Informe annex al projecte de renovació del col·lector de clavegueram del carrer del Pinatell

Municipi de Sant Antoni de Vilamajor

Josep Lluís Sala Sanguino, arquitecte tècnic, col·legiat núm. 9.062 del Col·legi de l'Arquitectura Tècnica de Barcelona (CATEB), en qualitat de redactor del projecte constructiu, emet aquest informe per deixar constància de la limitació d'execució del tram final del col·lector i de l'adaptació proposada.

Figura 2 Croquis de l'adaptació proposada i del tram exclòs de l'execució

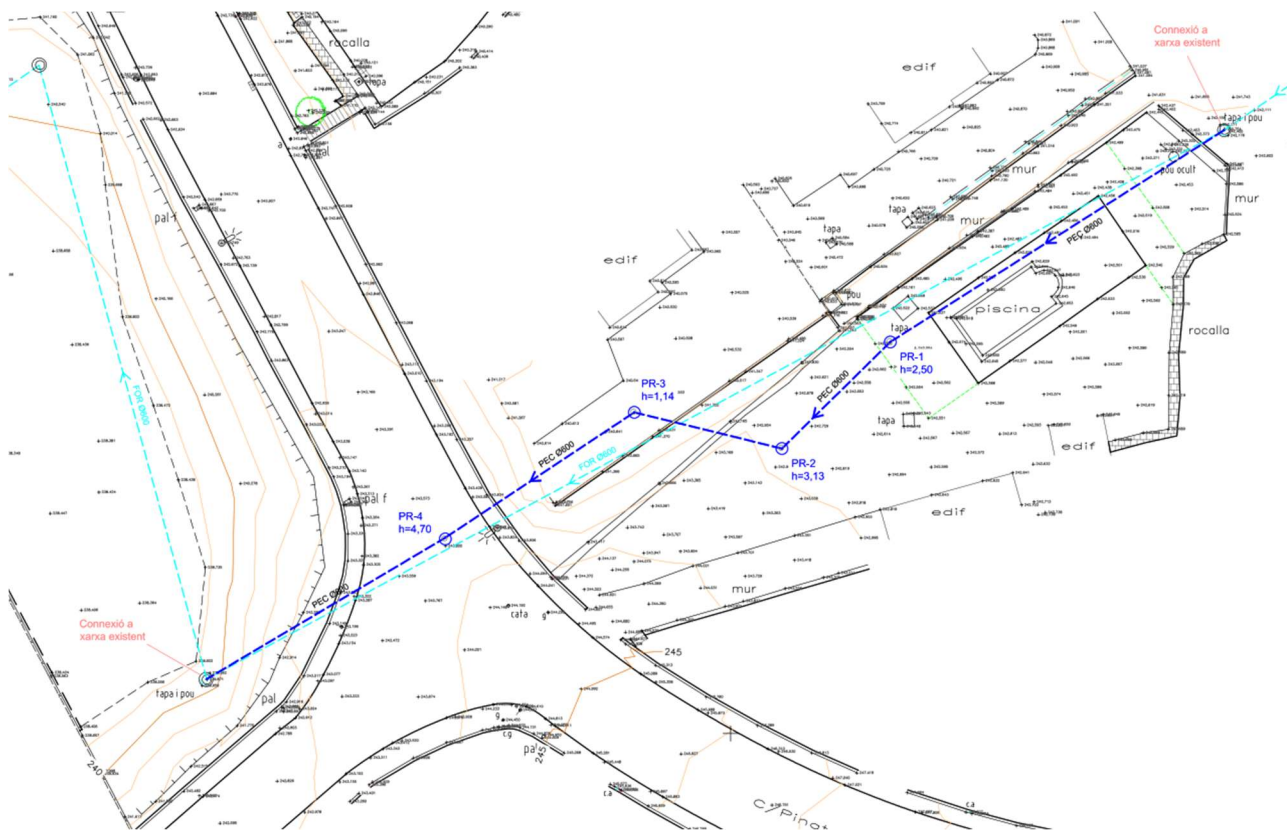
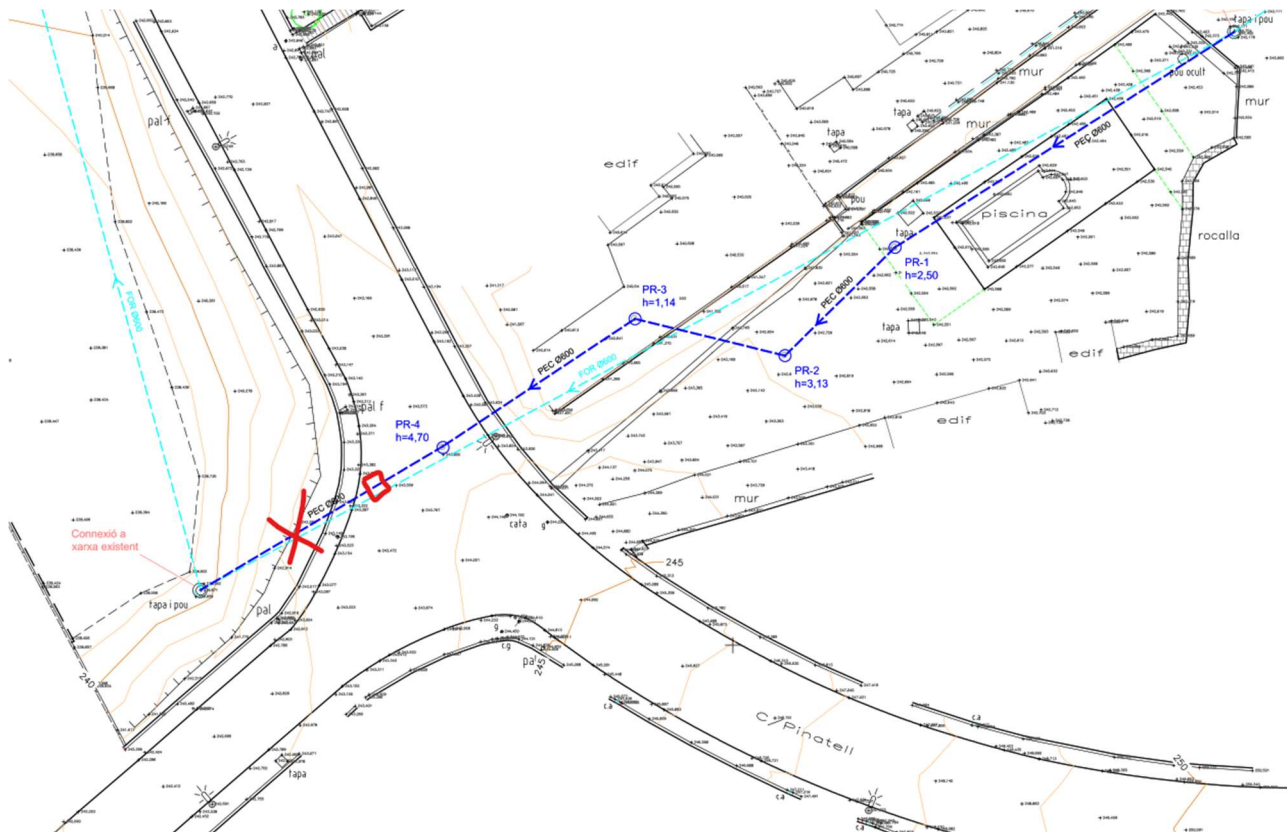
Posteriorment, els serveis tècnics municipals han comunicat que no es disposa de l'autorització de la propietat afectada pel tram final, d'aproximadament 8 metres de longitud. Aquesta circumstància impedeix executar íntegrament la renovació prevista i motiva la proposta d'adaptació recollida en aquest annex.

La inspecció amb circuit tancat de televisió (CCTV) va constatar que els darrers 8 metres del col·lector també estan malmesos. En conseqüència, la seva exclusió de les obres comporta que la renovació sigui parcial i que es mantinguin les deficiències del tram no intervingut.

Es proposa limitar l'execució del nou col·lector al punt anterior a l'entrada a la propietat que no ha autoritzat les obres i construir-hi un pou de registre cec, segons la ubicació indicada al croquis de la figura 2.

La definició constructiva del pou i de la seva connexió amb el col·lector existent haurà de garantir la continuïtat del funcionament de la xarxa.

L'arqueta tindrà unes dimensions interiors lliures de 0,80 x 0,80 m en planta i una alçada interior aproximada d'1,00 m, que s'ajustarà a les cotes reals del col·lector. Es construirà sobre una base de formigó de 20 cm de gruix, amb parets de fàbrica de maó massís, arrebossades i lliscades interiorment amb morter de ciment. El tancament superior es resoldrà amb una llosa de formigó armat, dimensionada d'acord amb les càrregues previstes en el seu emplaçament.

La connexió entre la canonada renovada i el tram existent es realitzarà dins de l'arqueta, amb les juntes degudament segellades per garantir-ne l'estanquitat. El fons es conformarà amb una canaleta que asseguri la continuïtat del flux i eviti punts d'acumulació de sediments. La seva execució haurà de mantenir les cotes i els pendents necessaris per al funcionament de la xarxa.

Aquesta actuació constitueix una solució alternativa, condicionada a la manca d'autorització d'accés a la parcel·la. Si aquesta autorització s'obté abans d'executar l'arqueta, es renovarà íntegrament la canonada segons el traçat del projecte original, inclosos els aproximadament 8 metres del tram final, sense necessitat de construir l'arqueta.
